Znak pisma: RB.16.37.p117.2024

## ODPOWIEDZI NA ZAPYTANIA

Dotyczy: **znak sprawy: RB.271.34.2024 - Przebudowa budynku Stacji PKP w miejscowości Czarny Dunajec**

**LAWKA ULICZNA 1:20**

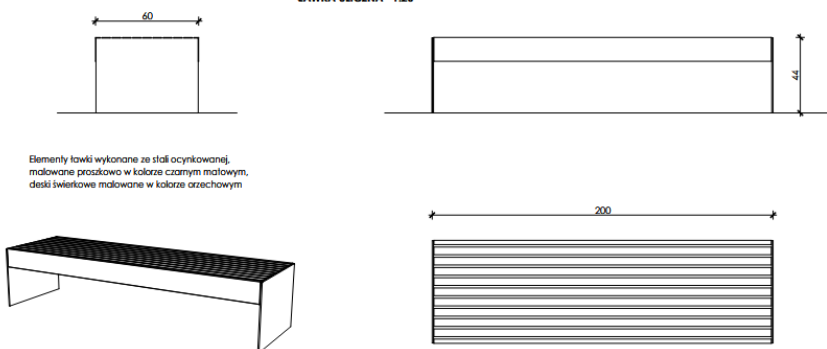
Proszę o podanie parametrów wyposażenia budynku gospodarczego określonego w przedmiarach jako: Dostawa i montaż ławek (3 kpl.), Dostawa i montaż stołu (1 kpl.), Dostawa i montaż mapy 140/200 cm (1kpl.) – wymiary mebli, materiał lub zdjęcie.

W załączniku rysunek przedstawiający wymiary i parametry ławek i stołu. Mapę należy wykonać w ramie aluminiowej przeszkloną lub z materiału odpornego na warunki atmosferyczne. Mapa powinna przedstawiać aktualny stan tras przedstawiający „Historyczno-kulturowo -przyrodniczy szlak wokół Tatr”

Elementy ławki wykonane ze stali ocynkowanej, malowanej proszkowo w kolorze czarnym matowym, deski świetlowe malowane w kolorze orzechowym
